## INTERPELLANZA SULLE PISTE CICLABILI NEL CENTRO CITTADINO

Presentato dal Gruppo Consiliare Sinistra Per Calenzano – Per la Mia Città

Foto 3

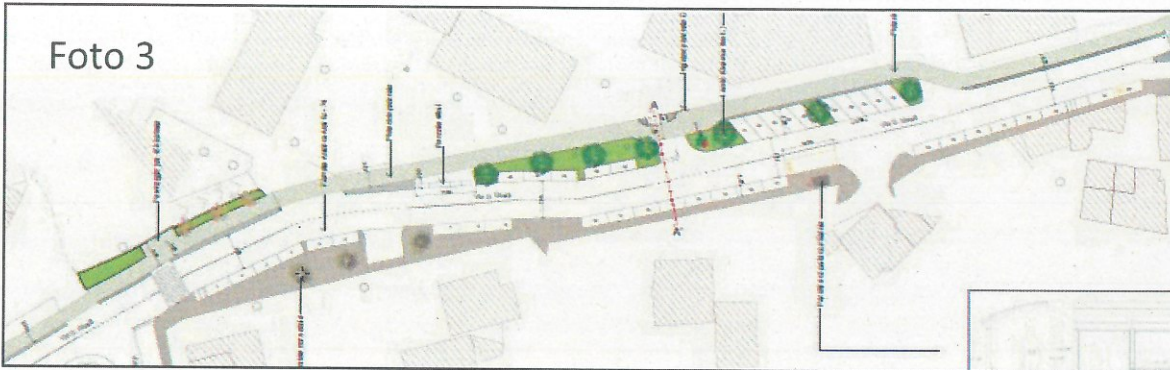
- la previsione della pista ciclopedonale su Via Giusti, (vedi foto 3) con il transito delle biciclette a ridosso delle uscite dalle pertinenze private delle palazzine che vi si affacciano, rappresenta una criticità già rilevata per altre ciclabili, e può costituire una situazione di pericolo sia per i residenti che per i ciclisti, inoltre la manovra in uscita da parcheggi a lisca di pesce, in una strada stretta e a doppio senso come è Via Giusti in quel tratto, può causare un aumento della incidentalità, considerata anche la scarsa visibilità per i veicoli che fanno manovra in uscita;

- se sono stati adeguatamente considerati i potenziali rischi di incidenti per il tracciato della pista ciclopedonale su via Giusti e via Roma, in adiacenza alle uscite dalle aree private, nonché per l'uscita delle auto in sosta dai parcheggi a lisca di

pesce su via Giusti e se sia in previsione una rettifica del progetto per ovviare a tali criticità;
